Mission régionale d'autorité environnementale
CENTRE - VAL DE LOIRE

Avis délibéré sur
le projet de centrale photovoltaïque au sol
au lieu-dit « Baury »
sur le territoire de la commune des Hermites (37)
Permis de construire

N°MRAe 2024-4756

Variantes d'implantation n°1 et 2 du projet (étude d'impact, pages 182-183)

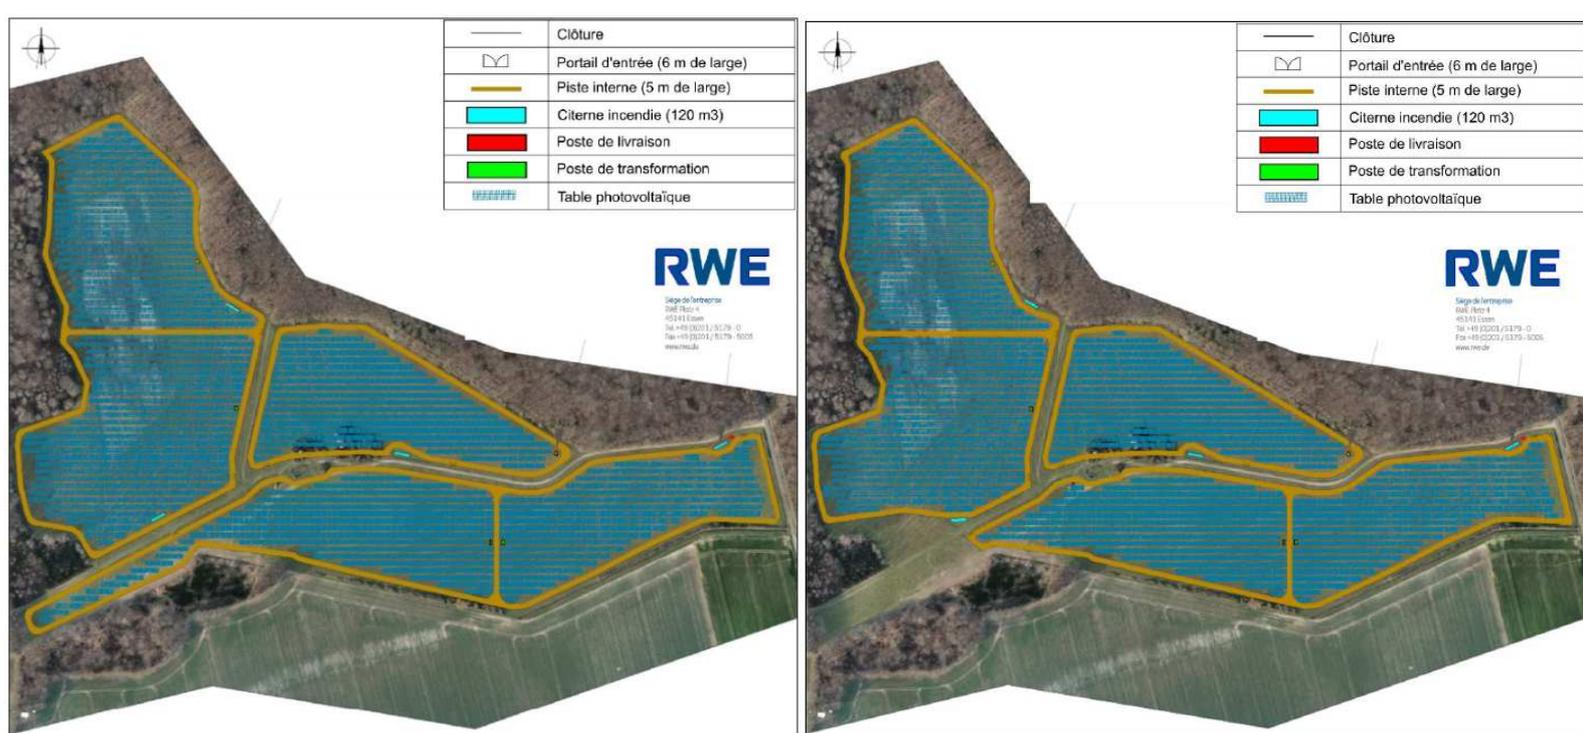
- n°1 : il s'agit d'une implantation avec une emprise clôturée d'environ 19,24 ha dans une optique d'optimisation foncière maximale en s'exonérant des contraintes du terrain et en particulier de la zone centrale composée de ruines (qui seraient alors démantelées), de milieux humides et de fourrés ;
- n°2 : il s'agit d'une implantation avec une emprise clôturée d'environ 18,83 ha globalement semblable à la variante d'implantation n°1, en-dehors de l'évitement du seul secteur de prairie à l'extrémité sud-est de la ZIP, constituant un domaine vital d'un couple de Pie-grièche écorcheur ;
- n°3 : il s'agit de l'implantation finalement choisie pour le projet, évitant le secteur de prairie à l'extrémité sud-est, les ruines constituant un gîte à chiroptères, ajoutant des linéaires de haies paysagères et prenant compte des préconisations en termes d'éloignement aux boisements.

L'autorité environnementale recommande de conduire une démarche itérative du choix d'implantation du projet à l'échelle d'un territoire pertinent afin de justifier le choix du site par une analyse multicritère au regard des incidences sur l'environnement.
